MEMORIAL DESCRITIVO DAS **INSTALAÇÕES HIDROSSANITÁRIAS** A EXECUTAR

PROJETO DEFERIDO
Em: 16/03/2026
Engª. Loany Trindade
Matrícula: 1651331
GAB-DE/C-LICHIDRO

PROJETO URBANISTICO INTEGRADO - TERRITÓRIO SANTA TEREZA - RS

DIVISÃO	DIVISÃO DE PROJETOS DA SEGURANÇA	DIRETORA	
ETAPA	PROJETO LEGAL	CHEFE DE DIVISÃO	
ENDEREÇO	RUA DONA HELENA, 90		
PROJETO	HIDROSSANITÁRIO	ÁREA	4902.37 m²
CONTEÚDO	TERRENO A - PRAÇA REJANE VIEIRA DMAE - PROJETO HIDROSSANITÁRIO		
ESCALA	As indicated	DATA	08/09/25
SÉRIE	HID	FOLHA	002
ARQUIVO

PLANTA - LOCALIZAÇÃO

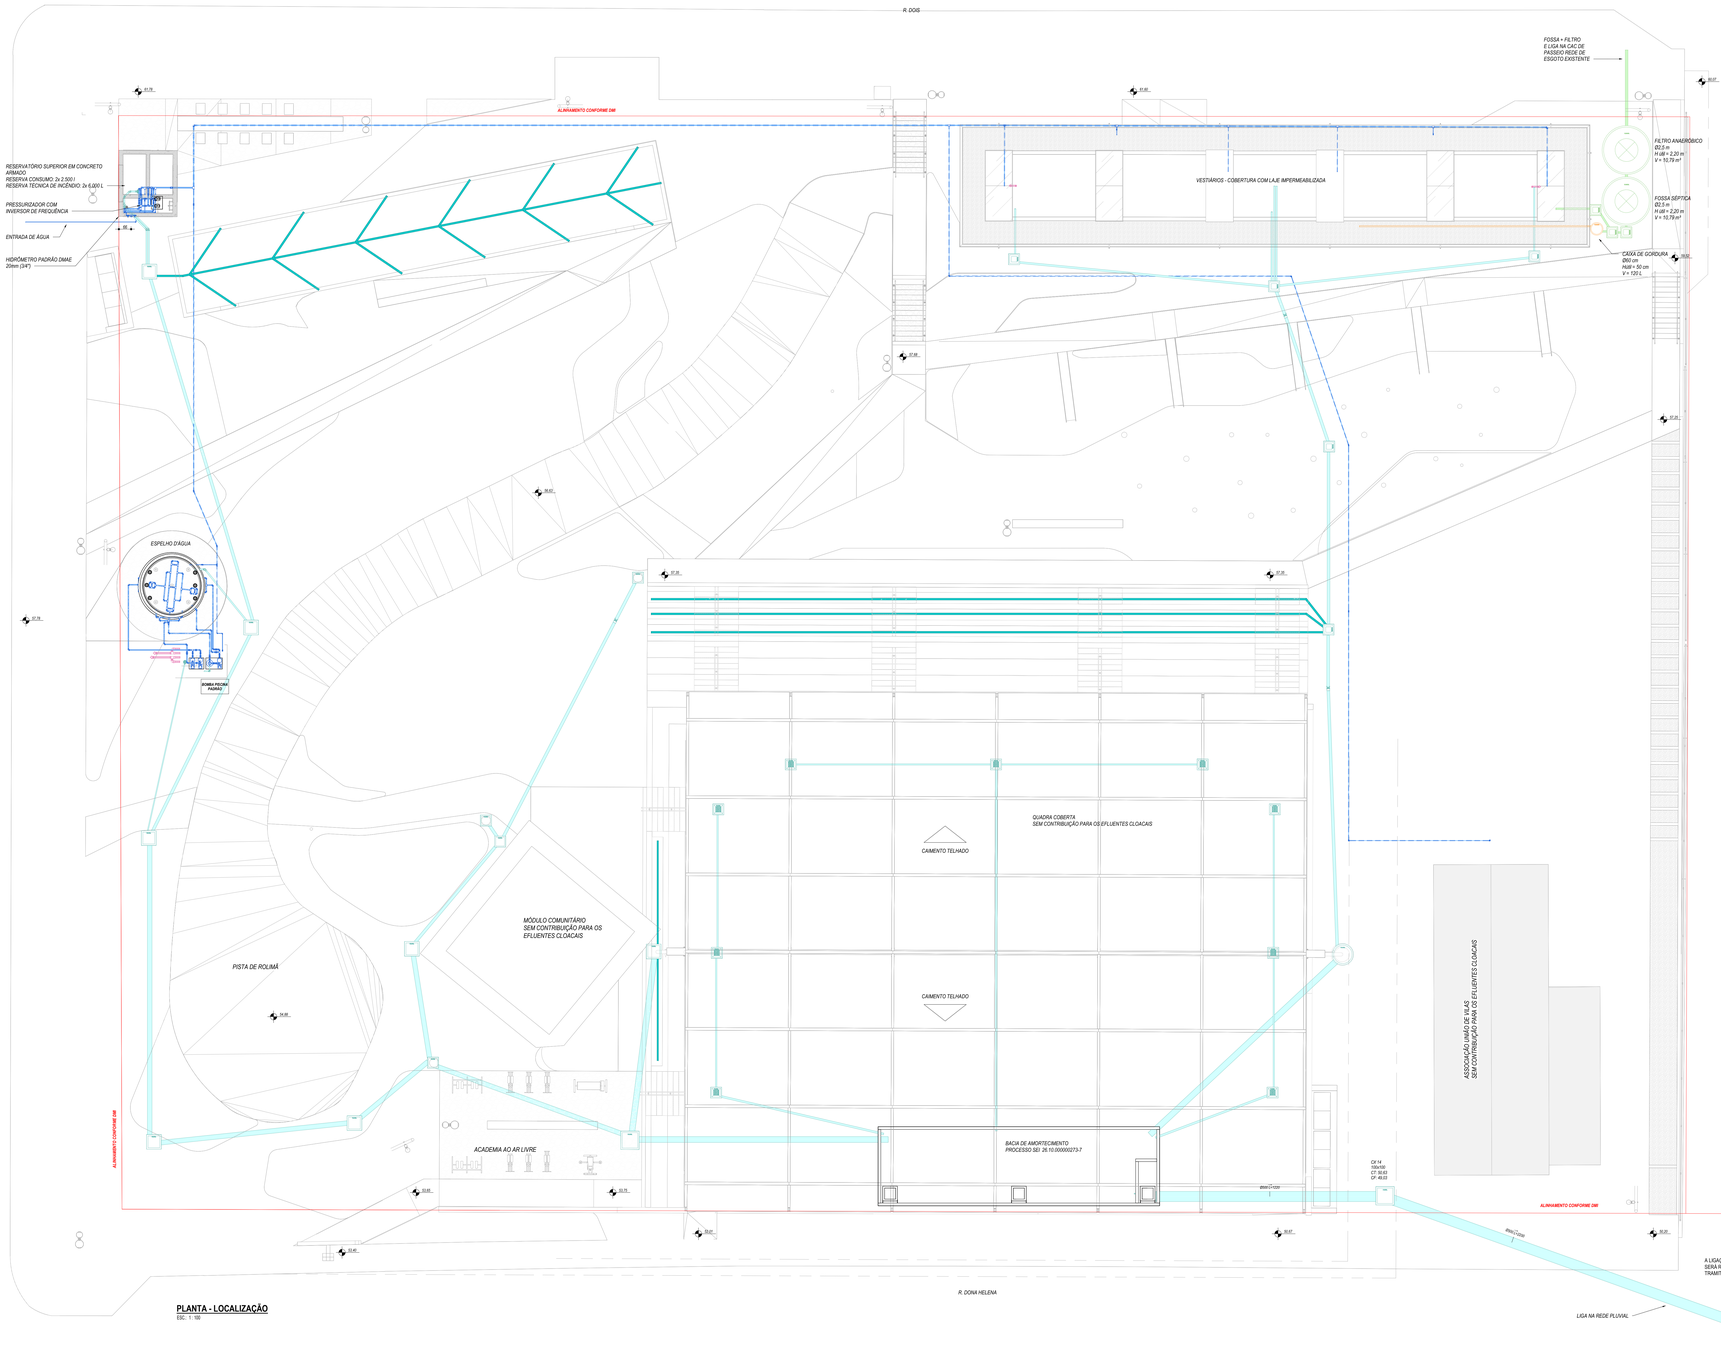
OBS:
1) Tendo em vista que não existem redes de abastecimento e/ou esgotamento sanitário implantadas no endereço para atender esse projeto, essa aprovação só terá validade se forem implantadas as redes projetadas no processo SEI 25.10.000003794-2. Caso as mesmas venham a não ser executadas, o projeto deverá passar por nova avaliação.

2) Os dispositivos de tratamento, fossa, filtro e sumidouro, deverão ser desativados no momento em que forem implantadas redes coletoras cloacais no endereço. A rede deverá ter destino ao tratamento em ETE. Conforme processo SEI 26.10.000002356-4 a manutenção do equipamento público de tratamento é de responsabilidade da SMELI, estando o DMAE isento de qualquer tipo de manutenção nesses equipamentos. A instalação dos dispositivos foi aceita pela SMAMUS conforme documento 38315092.

3) Tratamento complementar dimensionado conforme doc 37941631.
4) A aprovação deste projeto não defere a isenção e/ou implantação de reservatório de amortecimento. A análise, aprovação e liberação desse assunto deve tramitar em processo específico junto à Diretoria de Drenagem, conforme SEI em tramitação 26.10.000000273-7.

IMPLANTAÇÃO DMAE

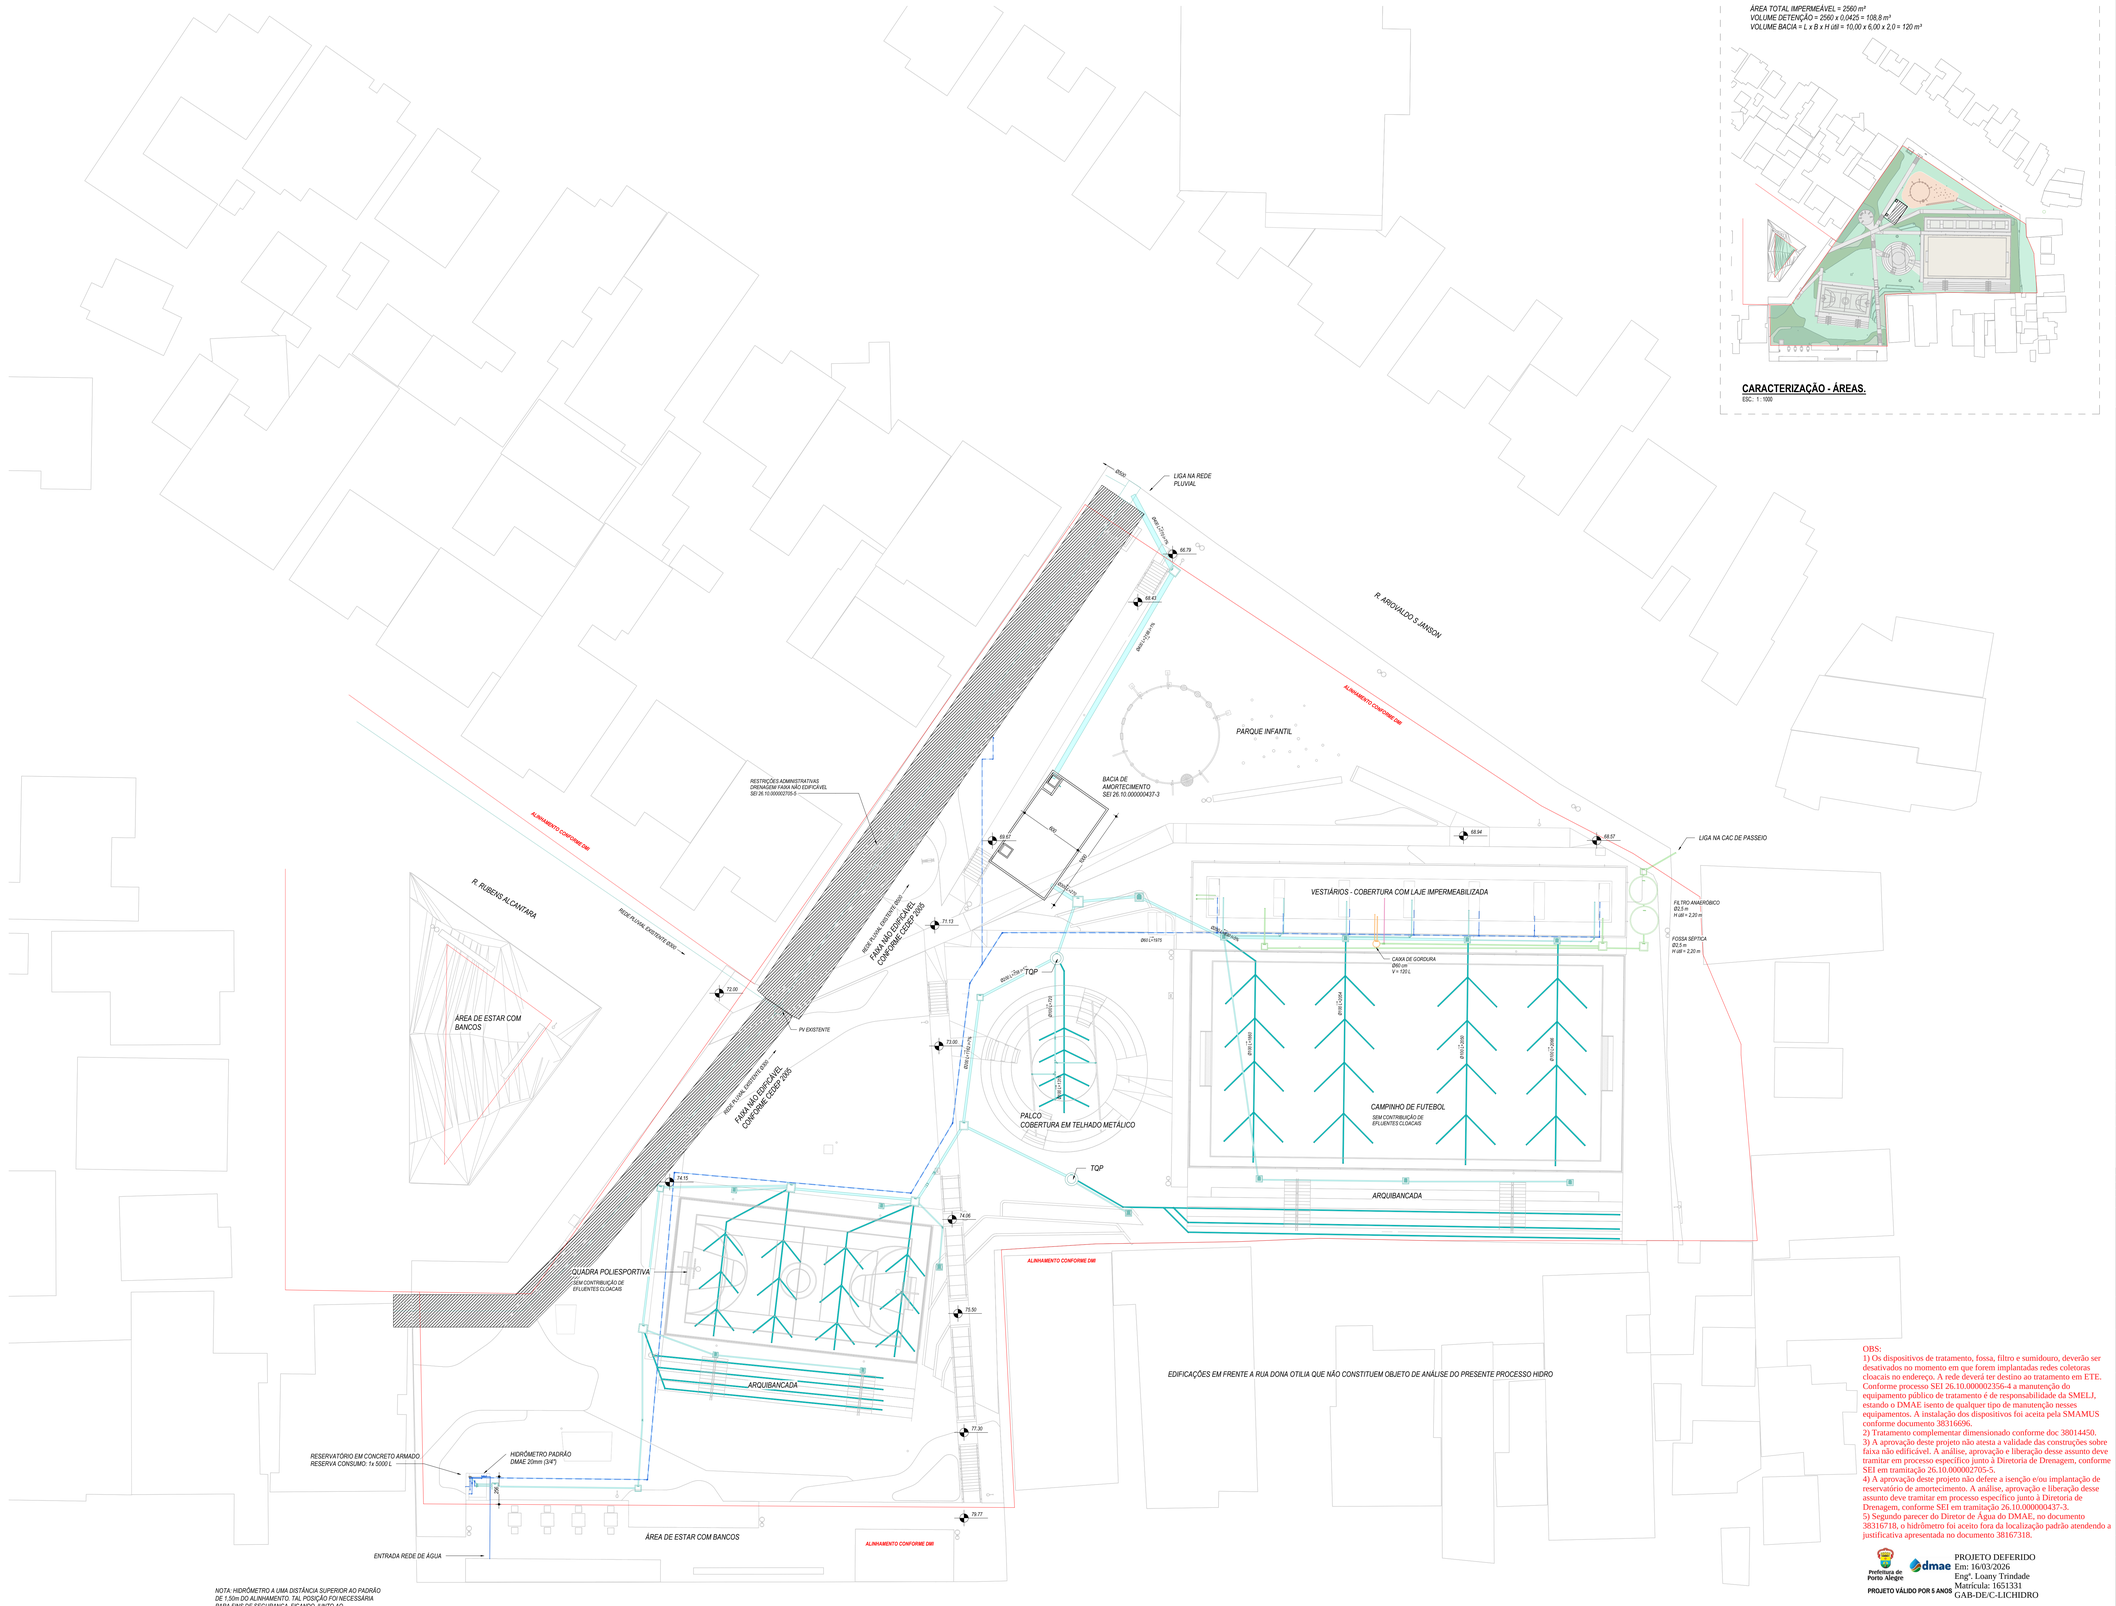
OBS:
1) Os dispositivos de tratamento, fossa, filtro e sumidouro, deverão ser desativados no momento em que forem implantadas redes coletoras cloacais no endereço. A rede deverá ter destino ao tratamento em ETE. Conforme processo SEI 26.10.0000002356-4 a manutenção do equipamento público de tratamento é de responsabilidade da SMELJ, estando o DMAE isento de qualquer tipo de manutenção nesses equipamentos. A instalação dos dispositivos foi aceita pela SMAMUS conforme documento 38316696.

2) Tratamento complementar dimensionado conforme doc 38014450.
3) A aprovação deste projeto não atesta a validade das construções sobre faixa não edificável. A análise, aprovação e liberação desse assunto deve tramitar em processo específico junto à Diretoria de Drenagem, conforme SEI em tramitação 26.10.0000002705-5.

4) A aprovação deste projeto não defere a isenção e/ou implantação de reservatório de amortecimento. A análise, aprovação e liberação desse assunto deve tramitar em processo específico junto à Diretoria de Drenagem, conforme SEI em tramitação 26.10.0000000437-3.

5) Segundo parecer do Diretor de Água do DMAE, no documento 38316718, o hidrômetro foi aceito fora da localização padrão atendendo a justificativa apresentada no documento 38167318.

PLANTA - IMPLANTAÇÃO

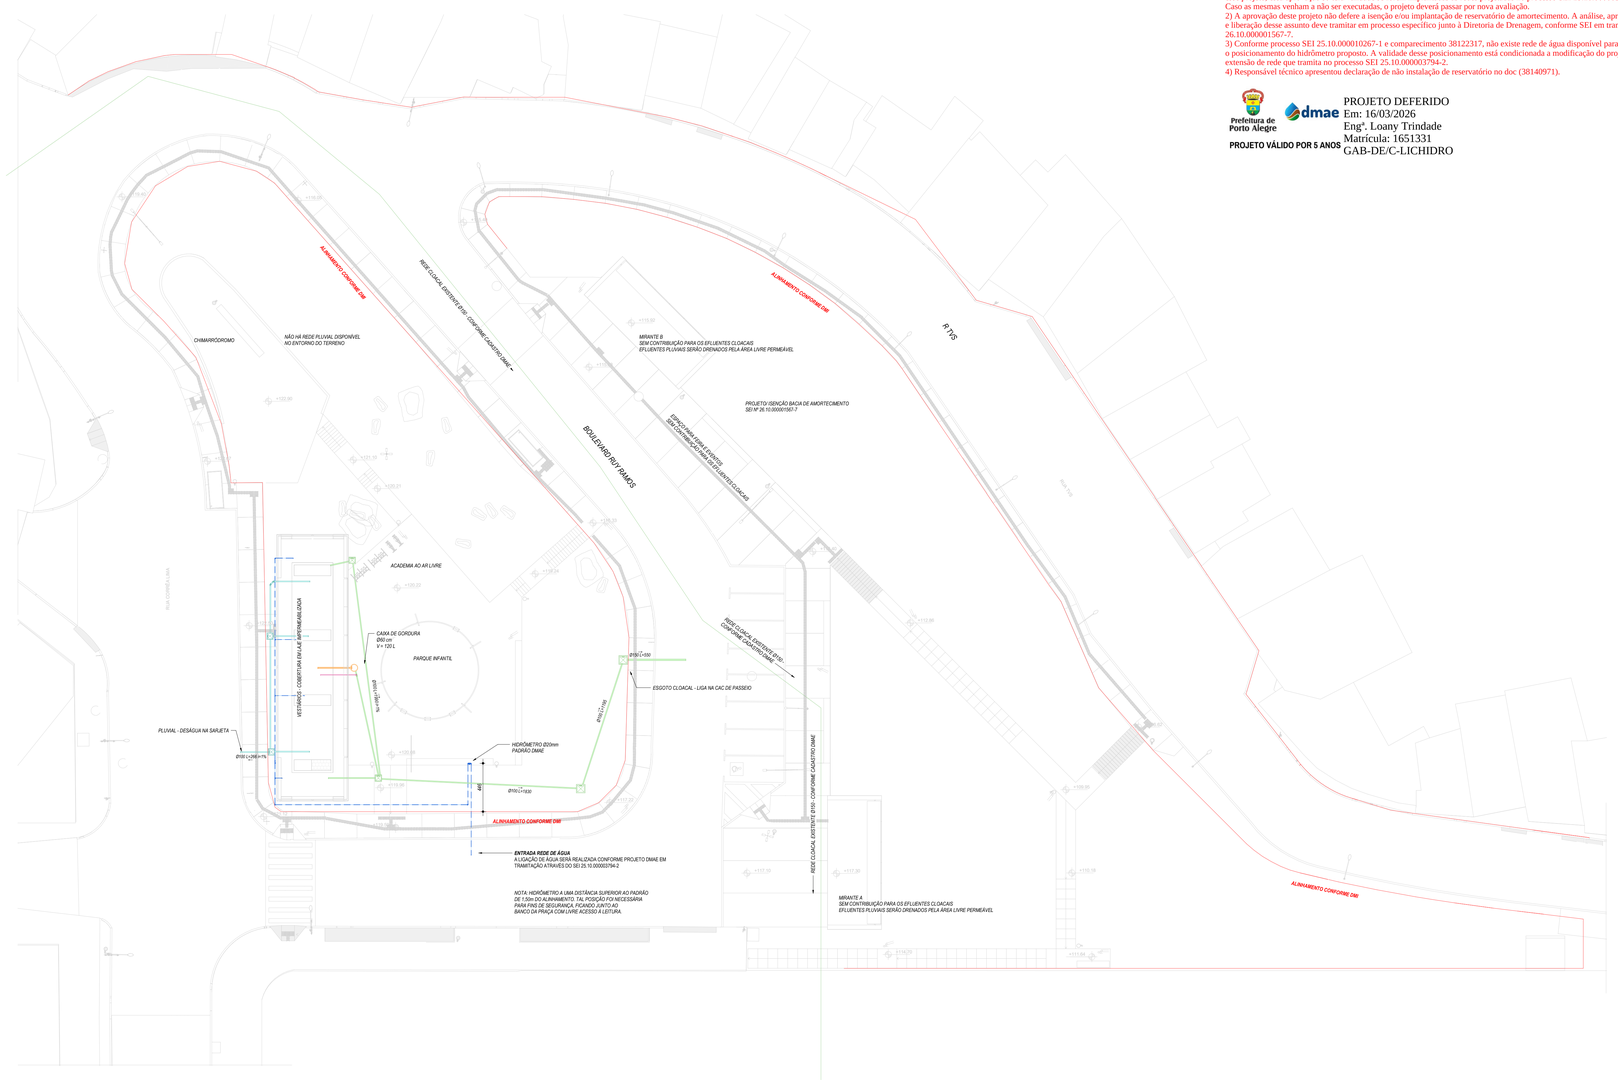
OBS:
1) Tendo em vista que não existem redes de abastecimento e/ou esgotamento sanitário implantadas no endereço para atender esse projeto, essa aprovação só terá validade se forem implantadas as redes projetadas no processo SEI 25.10.000003794-2. Caso as mesmas venham a não ser executadas, o projeto deverá passar por nova avaliação.

2) A aprovação deste projeto não defere a isenção e/ou implantação de reservatório de amortecimento. A análise, aprovação e liberação desse assunto deve tramitar em processo específico junto à Diretoria de Drenagem, conforme SEI em tramitação 26.10.0000001567-7.

3) Conforme processo SEI 25.10.0000102677-1 e comparecimento 38122317, não existe rede de água disponível para atender o posicionamento do hidrômetro proposto. A validade desse posicionamento está condicionada a modificação do projeto de extensão de rede que tramita no processo SEI 25.10.000003794-2.

PLANTA IMPLANTAÇÃO
ESC.: 1 : 100

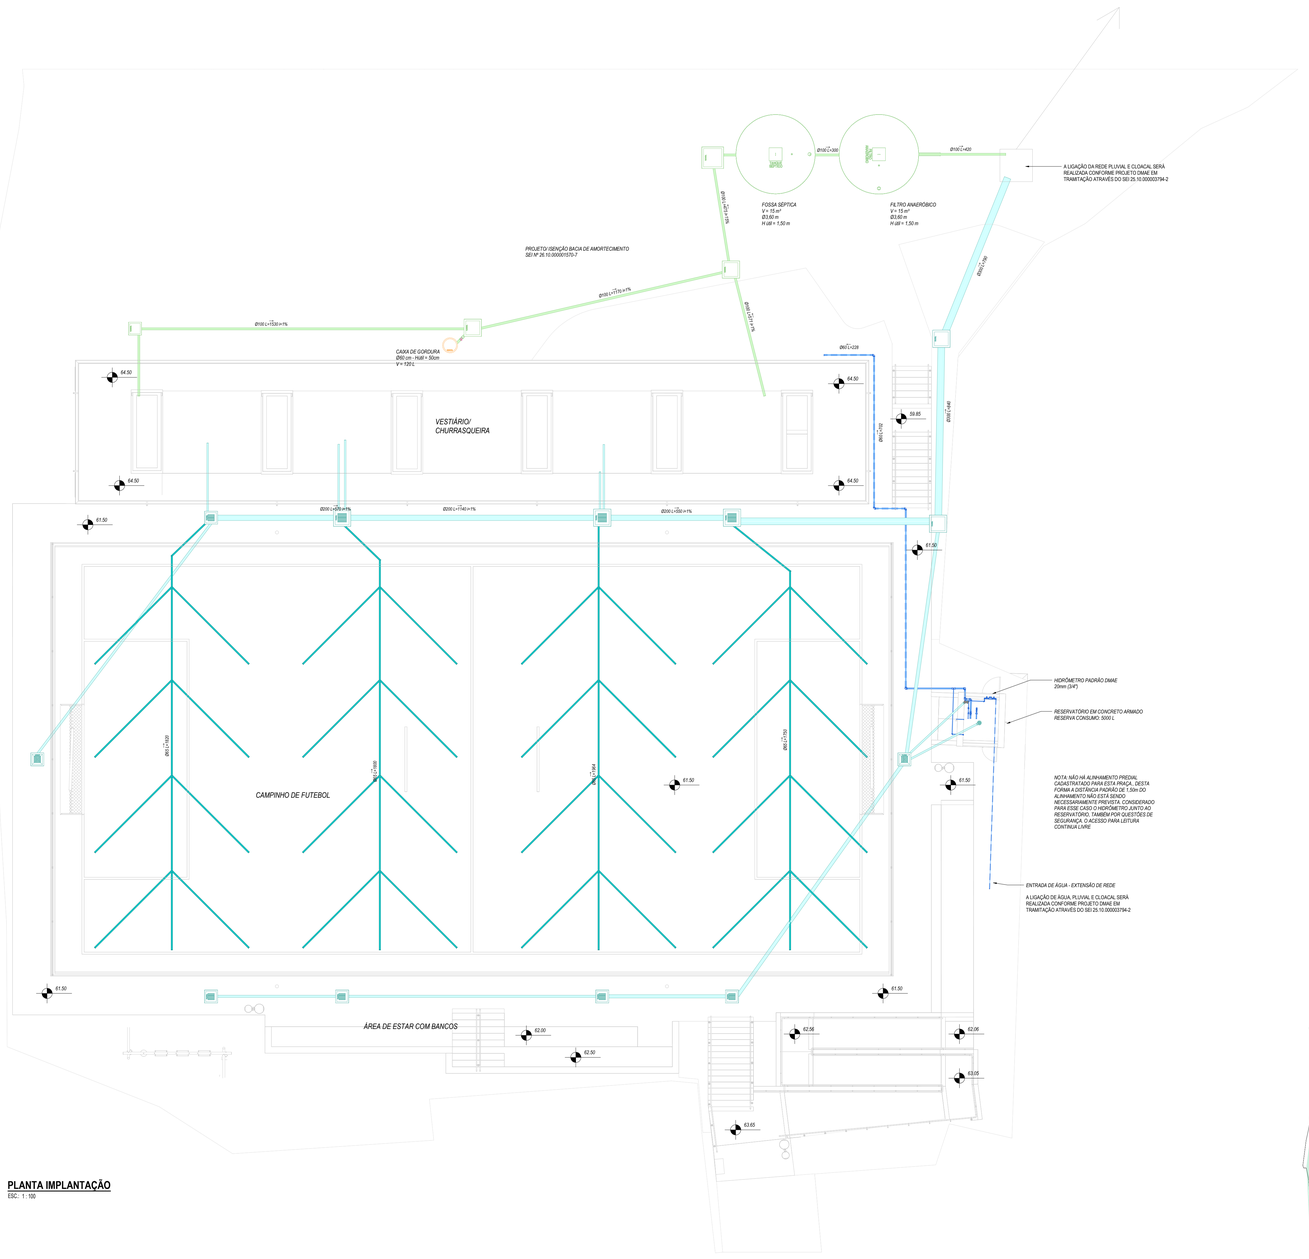
OBS:
1) Tendo em vista que não existem redes de abastecimento e/ou esgotamento sanitário implantadas no endereço para atender esse projeto, essa aprovação só terá validade se forem implantadas as redes projetadas no processo SEI 25.10.000003794-2. Caso as mesmas venham a não ser executadas, o projeto deverá passar por nova avaliação.

2) Os dispositivos de tratamento, fossa, filtro e sumidouro, deverão ser desativados no momento em que forem implantadas redes coletoras cloacais no endereço. A rede deverá ter destino ao tratamento em ETE. Conforme processo SEI 26.10.000002356-4 a manutenção do equipamento público de tratamento é de responsabilidade da SMELI, estando o DMAE isento de qualquer tipo de manutenção nesses equipamentos. A instalação dos dispositivos foi aceita pela SMAMUS conforme documento 38338002.

3) Tratamento complementar dimensionado conforme doc 38051895.
4) A aprovação deste projeto não defere a isenção e/ou implantação de reservatório de amortecimento. A análise, aprovação e liberação desse assunto deve tramitar em processo específico junto à Diretoria de Drenagem, conforme SEI em tramitação 26.10.000001570-7.

5) Segundo parecer do Diretor de Água do DMAE, no documento 38338023, o hidrômetro foi aceito fora da localização padrão atendendo a justificativa apresentada no documento 38290359.
